改善箇所説明図②

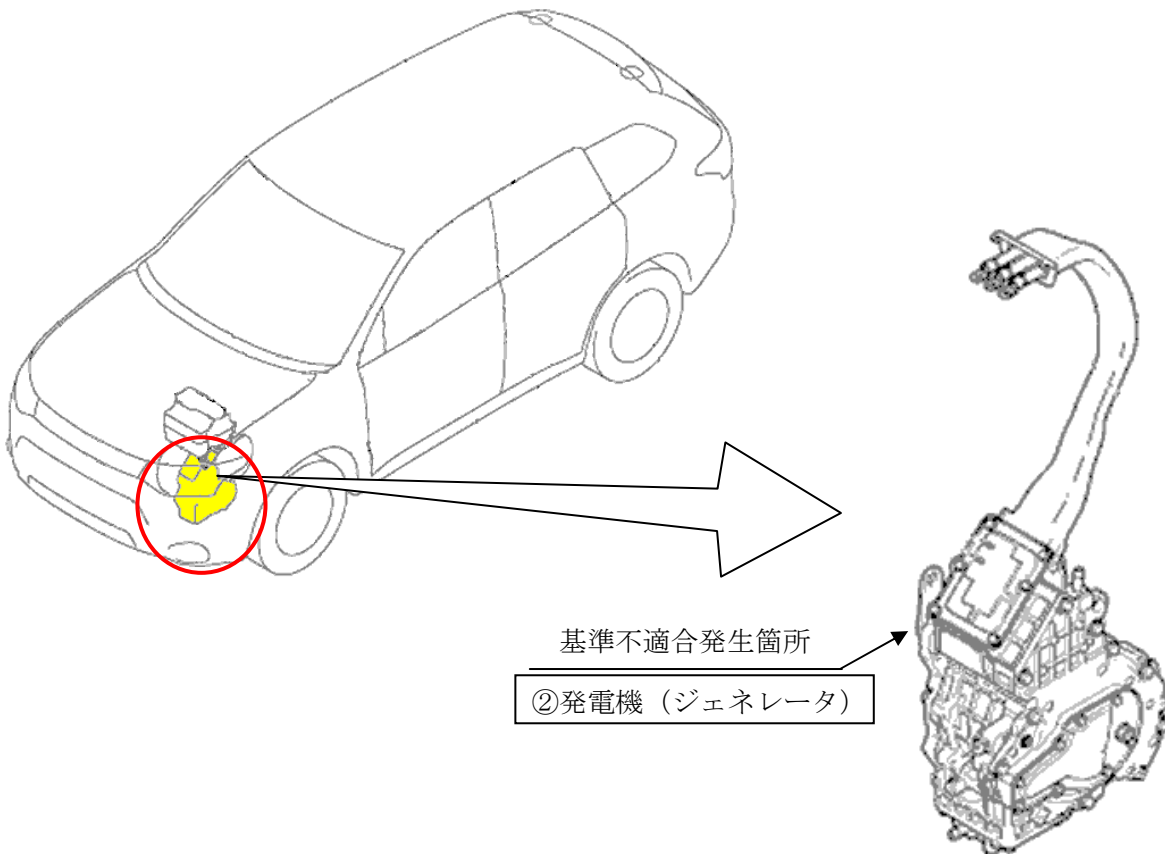
発電機（ジェネレータ）及び原動機（駆動用フロントモータ）のエアリーク検査システムにプログラムミスがあり、検査判定不良品が市場に流出した。そのため、オイル漏れが発生し、発電機（ジェネレータ）内のベアリングが潤滑不良となり破損し、最悪の場合、フェールセーフ状態（発電不可となり出力制限し、最高速度を50km/hに制限する走行状態）となり、再始動不可となる場合がある。

全車両、発電機（ジェネレータ）を良品に交換する。

注：図中の 内は、交換する部品を示す。

識別：運転席ドアローヒンジ（ドア側）の下側取付ボルト頭部に白または黄色のペイントを塗布する。
